1. émissaire Curotte
2. fosses aquatiques
3. sécurité du public (au bord de l'eau)
4. occupations humaines des berges
5. participation et présence autochtone

1.2 Émissaire Curotte

1.1

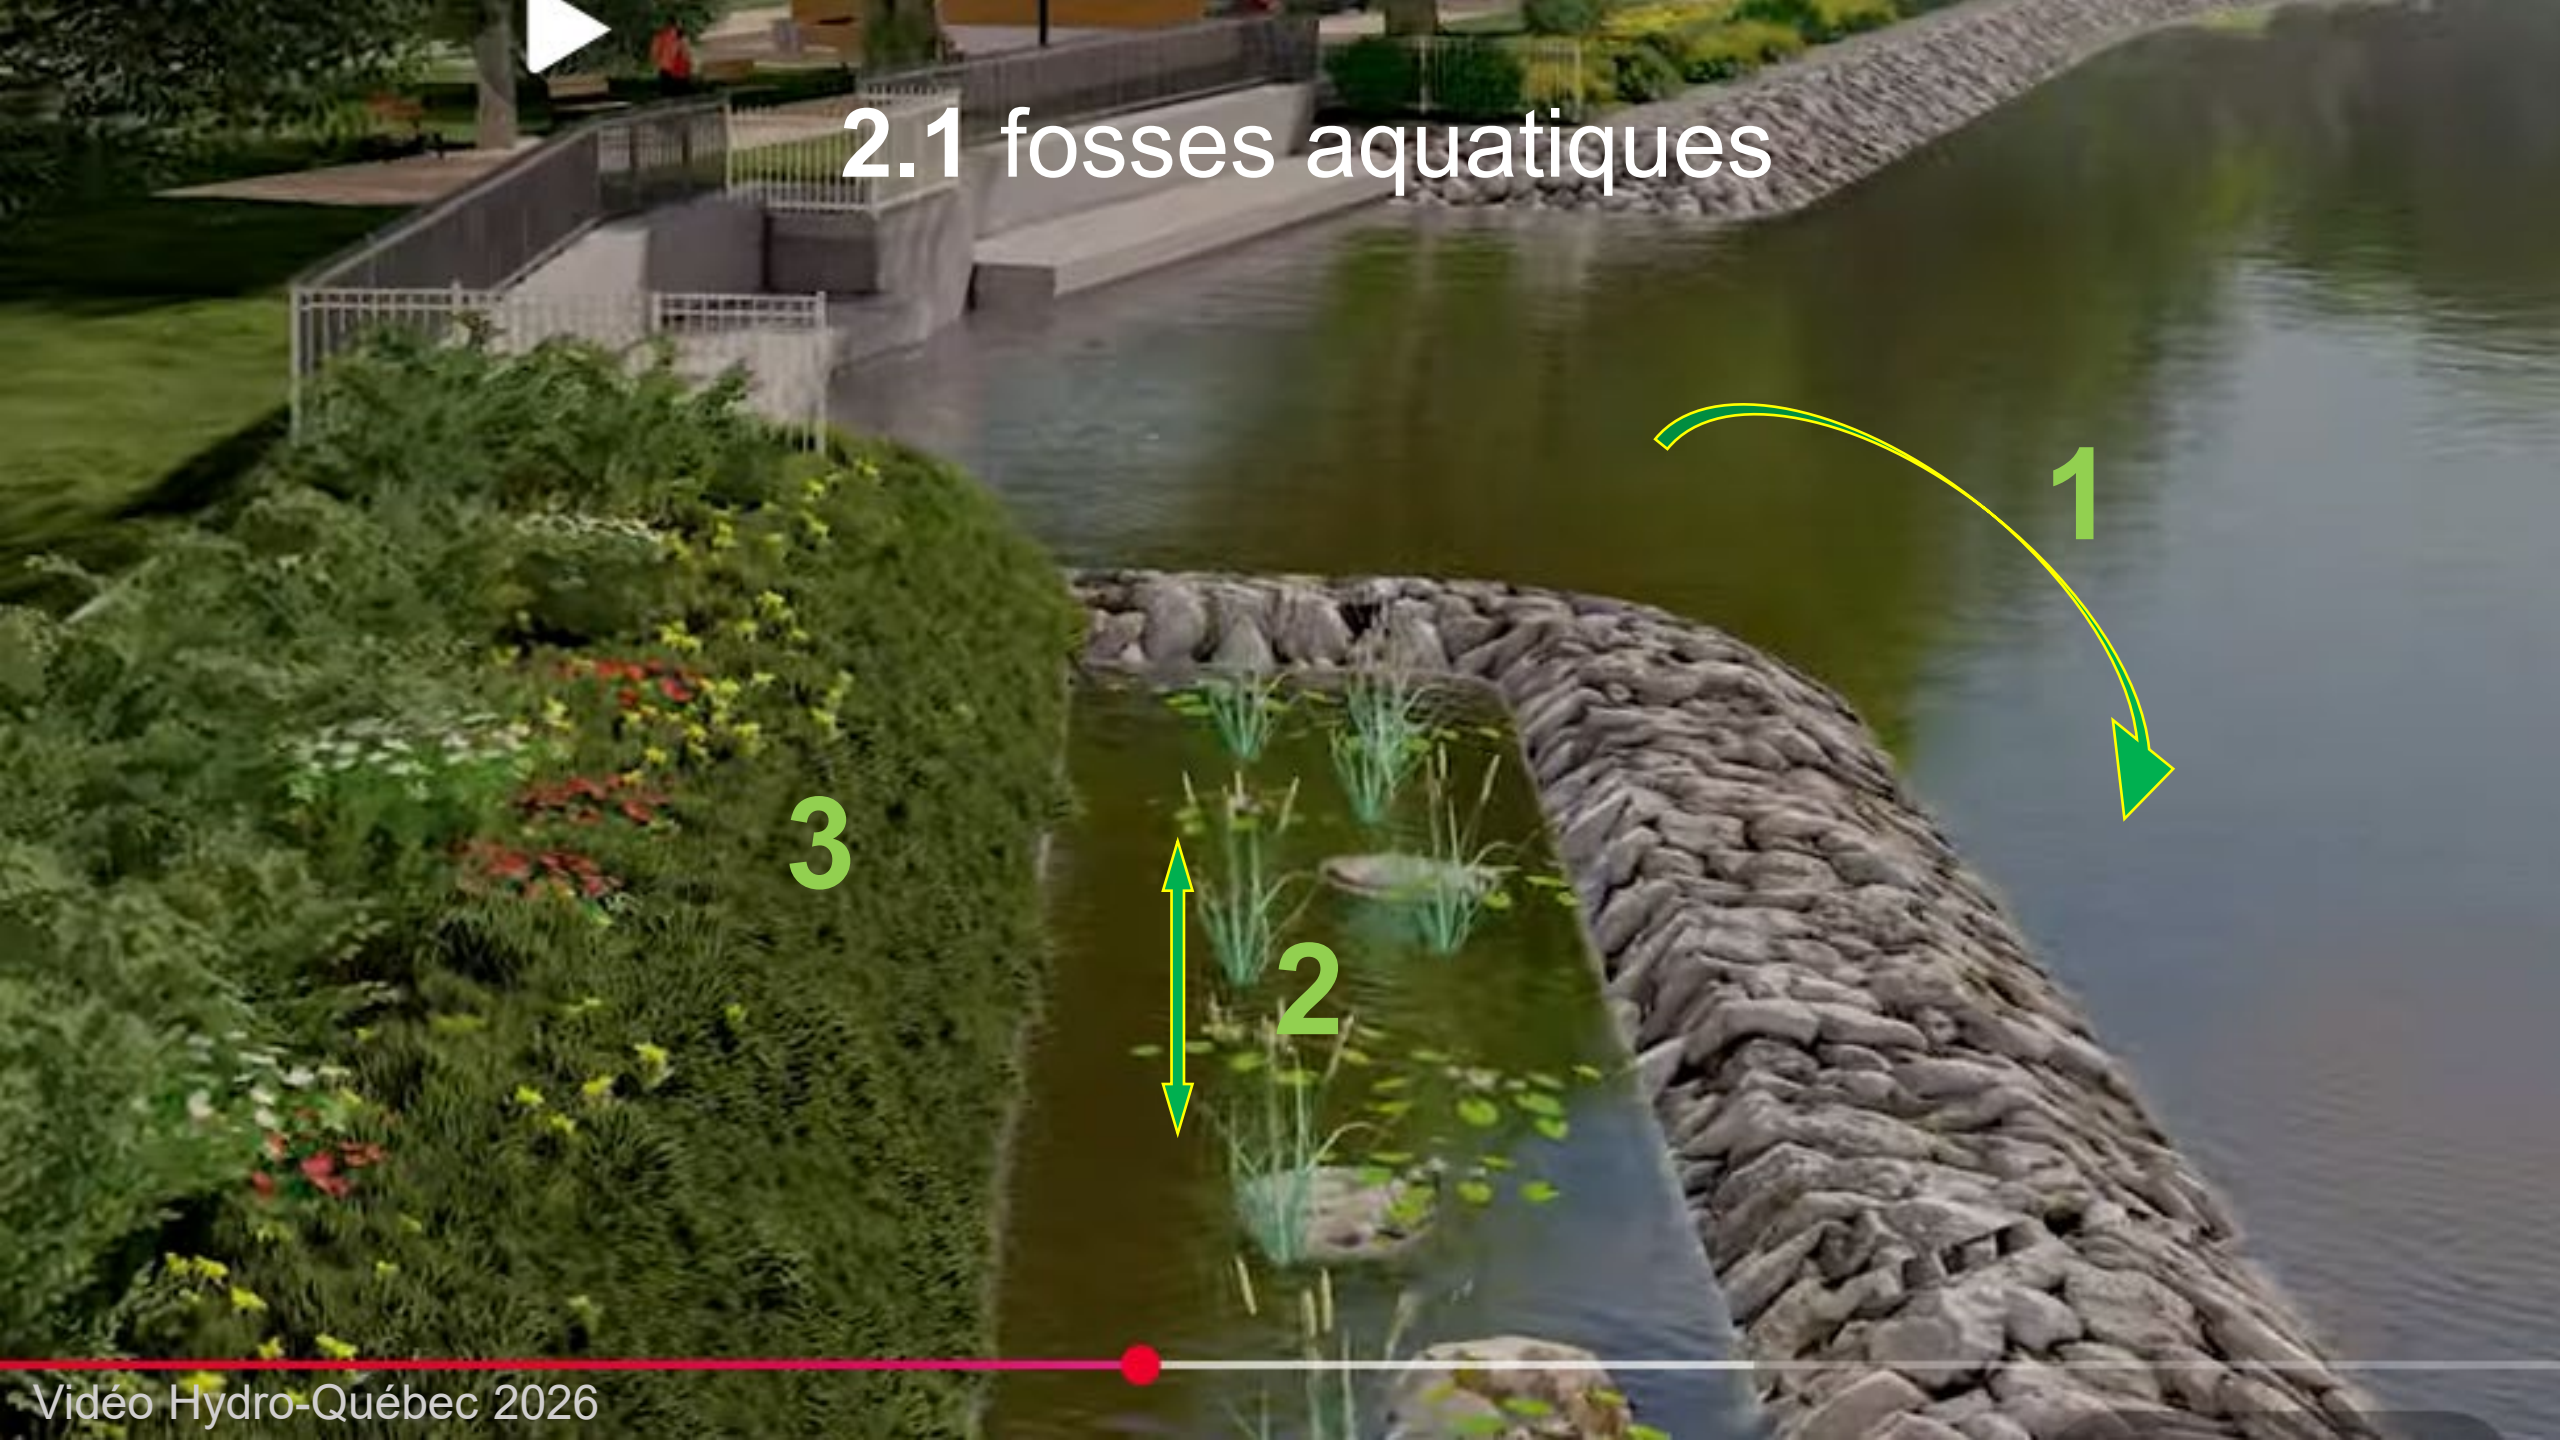
Cuvette artificielle

- inondations récurrentes
- rejet d'eaux usées

Recommandation:

investiguer
obsolescence équipements
superficie bassin versant
